Alla cortese attenzione
del Signor Sindaco
e del responsabile dell'Ufficio Tecnico
del Comune di Cavaglià (BI)
cavaglia@pec.ptbiellese.it

Osservazioni ai documenti

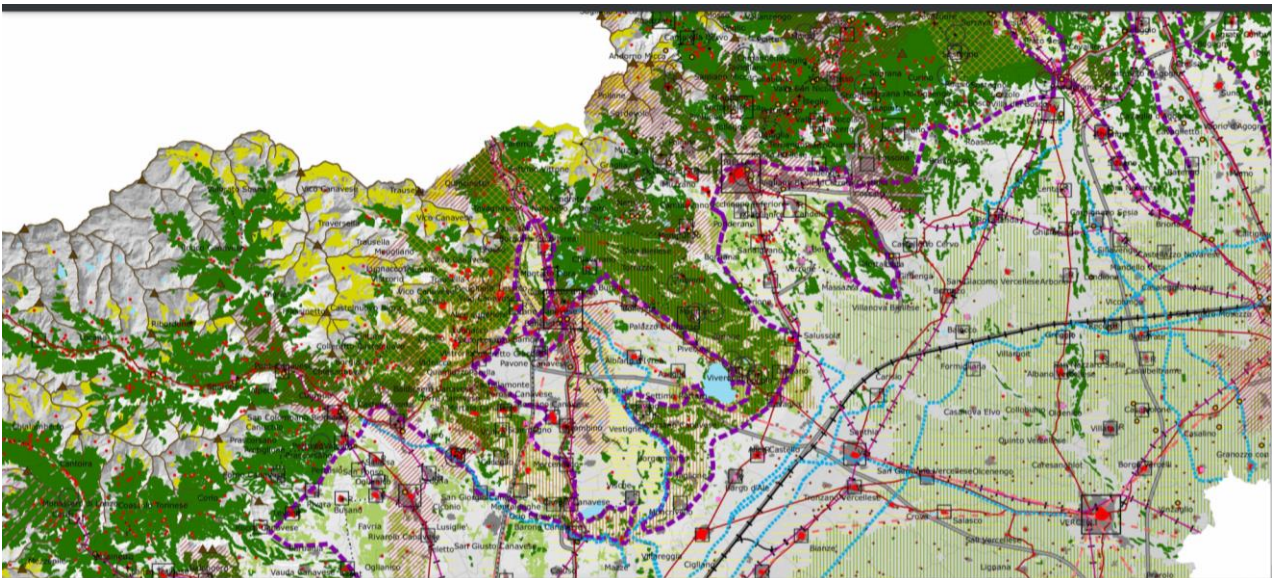
Il nuovo Piano Regolatore dovrà garantire la **corretta e puntuale rappresentazione, della situazione in essere degli impianti** (discariche e trattamento rifiuti) e **cave** esistenti sul territorio e limitrofi, attivi o temporaneamente inattivi / esauriti (rappresentando graficamente il loro status), al fine di poter definire al meglio le norme e le eventuali prescrizioni per un corretto sviluppo del territorio comunale.

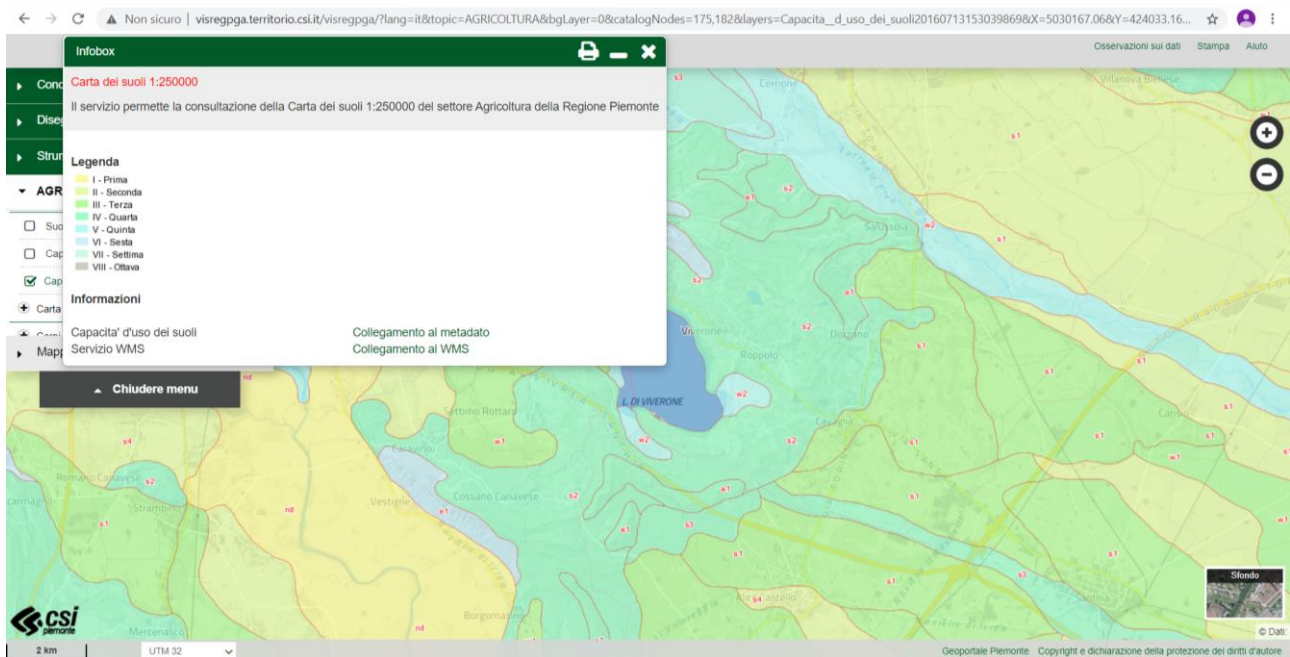
d) Si richiede: di implementare il disposto dell'art. 20 del PPR: nel caso di Cavaglià tale eventualità può essere utilizzata per l'estesa area agricola posta a Sud, attualmente identificata come AVA ma senza il richiamo a quanto prevede tale articolo.

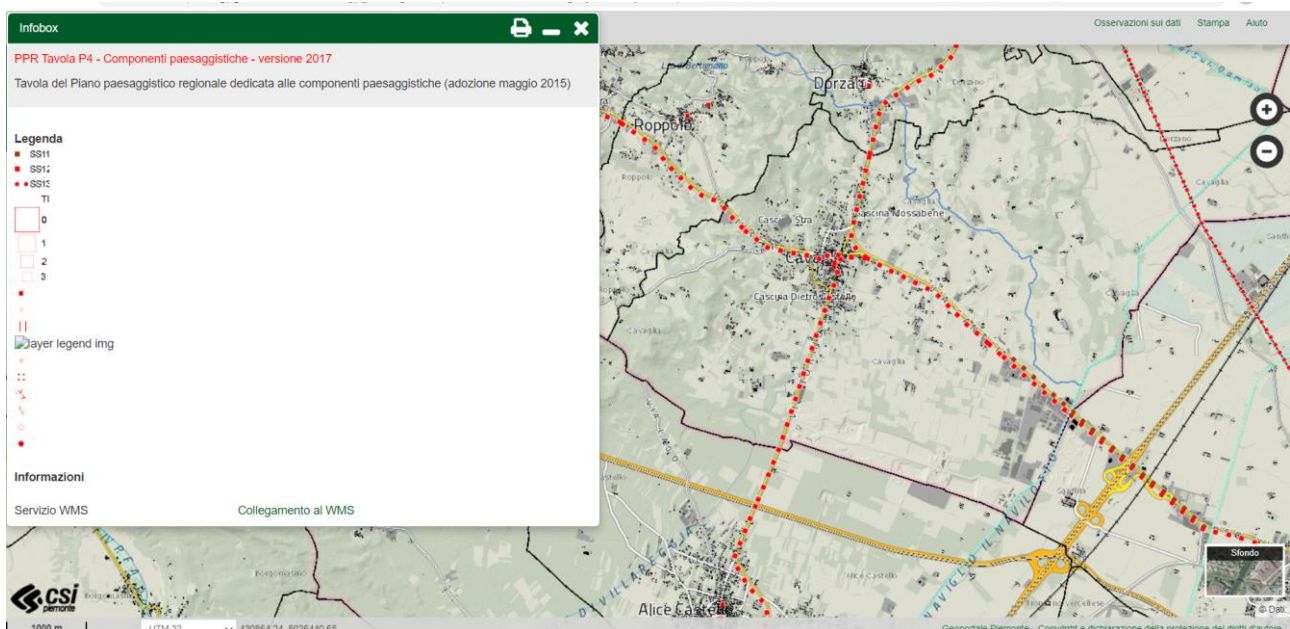
La capacità d'uso del suolo del Comune di Cavaglià è in gran parte compresa nella classe III e IV e la tav. AT3.1 individua come 'di alto interesse agronomico' solo una minima porzione di territorio situato a Est, adibito a risaie

Indirizzi [3]. Oltre ai territori di cui al comma 1, gli strumenti di governo del territorio, alle diverse scale possono individuare le aree di interesse agronomico anche in relazione ad altri parametri, quali ad esempio la presenza di territori ricadenti in III classe di capacità d'uso del suolo, qualora nel territorio di riferimento, i terreni in I classe siano assenti o inferiori al 10%

Foto Apr. 21

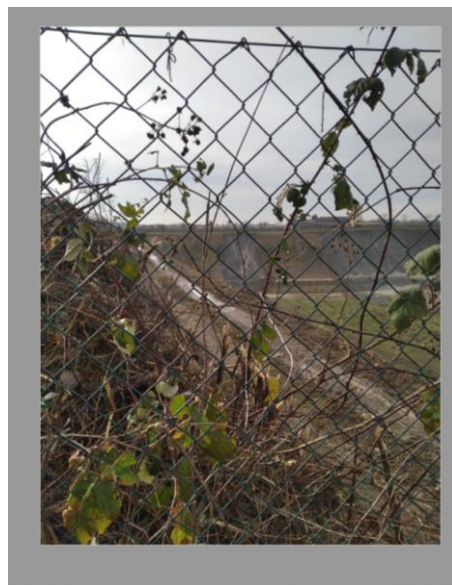
La **mappa G3** (Carta geomorfologica) e **G4** (Carta dell'acclività) devono prevedere sia le misurazioni puntuali degli scavi, sia l'abbancamento fuori terra della limitrofa discarica, sia la verifica delle pendenze e della loro stabilità, che, a livello progettuale, presenta un dislivello di 15,5 metri (la quota finale comprensivo dello strato di ripristino sarà di 18 metri) con una pendenza massima del pendio di 22°.

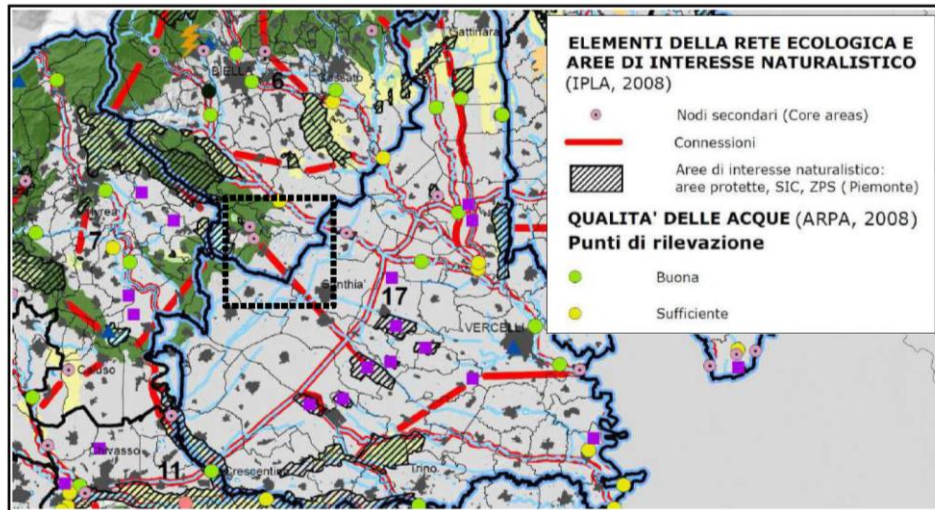
h) Si richiede: la verifica schede geotecniche: l'eventuale passaggio ad una classe di rischio dissesto inferiore non è possibile 'con il progredire degli scavi', visto che proprio questa attività crea l'inconveniente e porta alla classificazione “3a3” nella 'Carta della pericolosità geomorfologica dell'idoneità all'utilizzazione urbanistica'; quanto affermato nella relazione 'Schede geotecniche' sembra alquanto illogico:

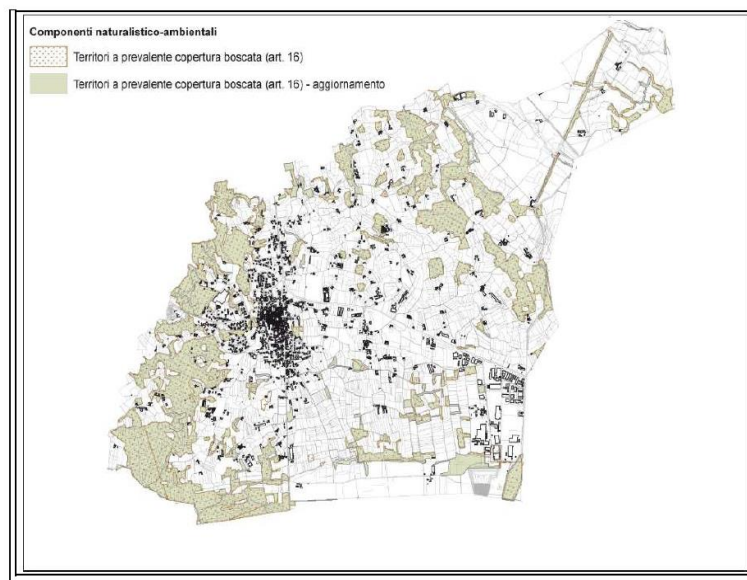
La **copertura forestale** riportata non è 'aggiornata', deve essere ulteriormente ridotta in quanto non è stata individuata "l'estirpazione del bosco relativo alla cava Edilcave".
